PIATTAFORMA TECNOLOGICA PER IL TRATTAMENTO E LA VALORIZZAZIONE
DEI R.S.U. SITA IN C\DA BORRANEA NEL COMUNE DI TRAPANI

LOTTO 1: IMPIANTO DI DISCARICA PER RIFIUTI NON PERICOLOSI

PERIZIA DI VARIANTE *in corso d'opera*

RELAZIONE AMBIENTALE

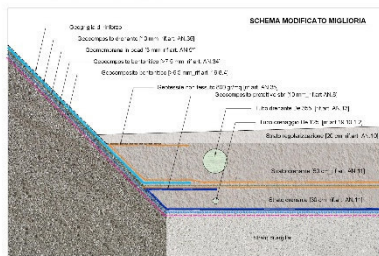
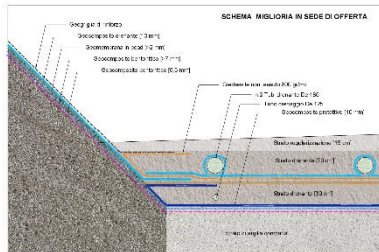
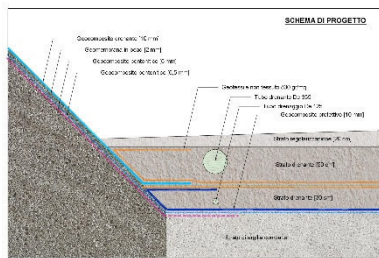
- geocomposito bentonitico spessore $>$ di 6,5 mm. - posizionamento nelle scarpate (previsto in progetto) con estensione nel fondo vasca (miglioria proposta);

- maggiorazione dello spessore del geocomposito bentonitico laminato da > 6 mm. (previsto in progetto) a $> 7,5$ mm. (miglioria proposta), da posizionare sia sulle sponde che nel fondo vasca;
- maggiorazione dello spessore della geomembrana in pead liscia/ruvida > 2 mm. (previsto in progetto) a 3 mm. (miglioria proposta), da posizionare sia sulle sponde che nel fondo vasca così come dettato dalla normativa vigente (D.Lgs. 121 del 2020);
- posizionamento di geogriglia di rinforzo nelle sponde.

Restano invariati gli strati drenanti, sia quello di fondo (dello spessore di cm. 30) sia quello intermedio (dello spessore di 50 cm.), lo strato di regolarizzazione (dello spessore di cm. 20) le tubazioni di drenaggio microfessurate De = 355 per l'intercettazione del percolato, il tubo di drenaggio del fondo vasca De 125, il geocomposito protettivo in sbr spessore 10 mm., gli strati di geotessile non tessuto del peso di 800 g/mq., nonché tutte le ulteriori previsioni progettuali (strati di argilla e relative caratteristiche, etc.).

Implementazione ed ottimizzazione del sistema di monitoraggio e controllo del fondo vasca

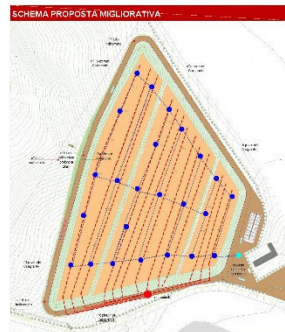
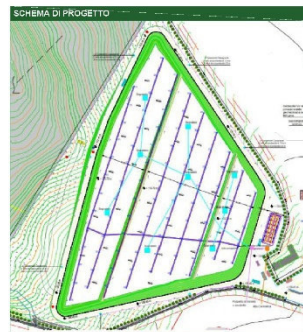
- aumento del numero di elettrodi da installare al di sotto della membrana (96 anziché 90);
- aumento del numero di elettrodi da installare al di sopra della membrana (24 anziché 9);
- percorso dei singoli cavi ottimizzato così da evitare che un eventuale danneggiamento di un cavo o di una serie di cavi lungo il loro percorso, interrompa il funzionamento dell'intero sistema;
- connettori adattabili alla misura con georesistivimetro multicanale portatile;
- misurazioni al tempo zero a cura di geologo specializzato in geofisica dotato di georesistivimetro multicanale e idonea attrezzatura (non prevista in progetto);
- piano di misurazioni offerto con cadenza quadrimestrale per i primi 24 mesi di esercizio della discarica;
- idonea formazione del personale individuato dal gestore e dotato di attrezzatura idonea per il successivo monitoraggio.

Il sistema di monitoraggio proposto si basa sul metodo geofisico GMS (Geoelectrical Monitoring System). Questo metodo si basa sull'elevato contrasto di resistività elettrica della geomembrana rispetto ai rifiuti ed al terreno in posto. Mediante l'applicazione di una tensione elettrica e la lettura del relativo potenziale elettrico, è possibile verificare la continuità dell'isolamento idraulico imposto dalla geomembrana e quindi la sua completa impermeabilizzazione idraulica. In condizioni di perfetta integrità fisica della geomembrana, la massa dei rifiuti risulta infatti elettricamente isolata dall'ambiente circostante: la discarica, mentre in presenza di una lacerazione il monitoraggio elettrico misura una variazione del campo elettrico in corrispondenza della discontinuità. Tali anomalie di potenziale sono riconducibili al passaggio preferenziale di corrente elettrica e quindi a probabili lacerazioni nella geomembrana impermeabilizzante.

Sezione tipologica della trincea drenante e immagini di altre applicazioni da 2,00 ÷ 4,00 m

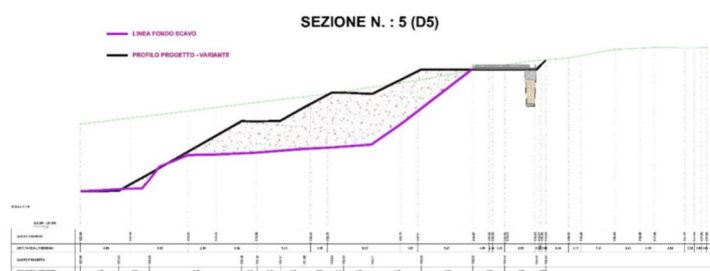
In aggiunta agli interventi di banchinamento e riprofilatura, al fine di limitare al minimo gli effetti di un eventuale innalzamento delle pressioni neutre in corrispondenza della testa delle scarpate, viene mantenuta la trincea drenante immediatamente a valle della strada provinciale, non distante dal ciglio della vasca di discarica, prevista nel progetto originario. Lo scopo non è quello di intercettare il deflusso sotterraneo, così come definito nella Relazione Geologica (*trascurabile*), ma di scongiurare la saturazione ancorché temporanea degli orizzonti più superficiali di terreno.

Si ritiene però che in luogo del previsto sistema di drenaggio di tipo tradizionale, realizzato con materiale granulare racchiuso da un geotessile non tessuto di filtro separazione, si possa realizzare uno scavo a sezione più stretta, inserendovi il geocomposito drenante già previsto per il rivestimento delle pareti di scavo.

Sezione tipologica nell'area del dissesto tra le sezioni S11AA e S10AB

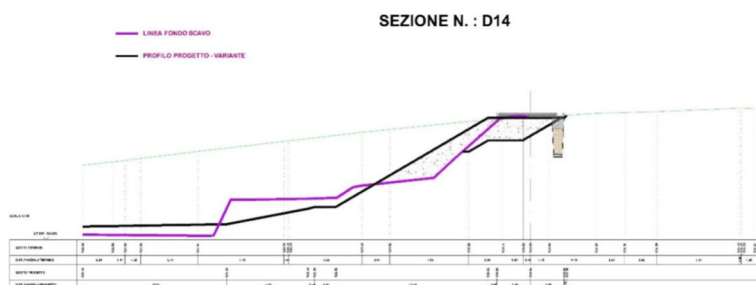
I segni di dissesto più significativi si sono verificati all'incirca tra le sezioni S11AA e S10AB (la numerazione fa riferimento alle sezioni trasversali lungo la viabilità di coronamento) e con specifico Ordine di Servizio (OdS), la DL, ha ordinato la realizzazione di un rilevato a valle di fronti di scavo già realizzati, al fine di scongiurare il progredirsi dei fenomeni di cedimento che in arretramento stavano per coinvolgere la sede Stradale Provinciale sovrastante. A partire dalla sezione tipologica definita nell'OdS, è stato realizzato un rilevato caratterizzato dalla presenza di tre piani sub-orizzontali a quote differenti $h = 2,00 \div 4,00$ m al fine di costituire un rilevato di contenimento al fenomeno franoso in atto. Il rilevato è stato realizzato mediante la compattazione in strati del materiale di scavo prelevato durante la formazione delle scarpate e durante lo scavo del fondo della discarica. Il monitoraggio eseguito con gli inclinometri ha accertato l'efficacia dell'intervento realizzato, che sarà completato dalla realizzazione della trincea drenante di monte.

sezione tipologica nell'area dei fronti di scavo tra le sezz. S13 e S11AA

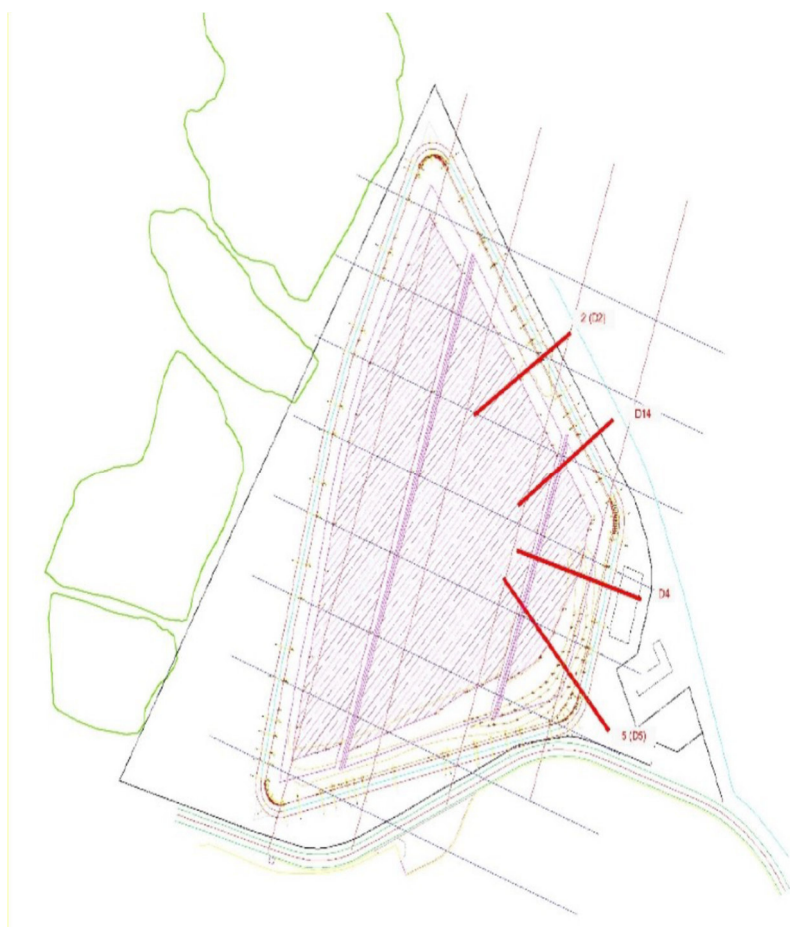
Altro intervento di riprofilatura riguarda il tratto compreso all'incirca tra le sezioni S14 e S15, dove il fronte di scavo sarà portato ad assumere una pendenza di 30°. È previsto altresì il riempimento in prossimità della porzione di fronte ormai svuotata dai cedimenti determinati dal fenomeno franoso, attraverso l'utilizzo di materiale di scavo idoneo opportunamente

compattato. Anche in questo caso è prevista la realizzazione di una trincea drenante in prossimità della viabilità di coronamento delle medesime caratteristiche descritte in precedenza. È evidente che preliminarmente le operazioni di riprofilatura e riempimento devono essere necessariamente precedute dalla rimozione dei terreni della coltre in frana.

In definitiva, sulla base delle sezioni tipologiche appena descritte, si è riprogettata la configurazione della discarica, come meglio illustrata negli elaborati grafici e nella sottostante planimetria, conformando tutte le sezioni di scavo ad una inclinazione di 30° rispetto all'orizzontale
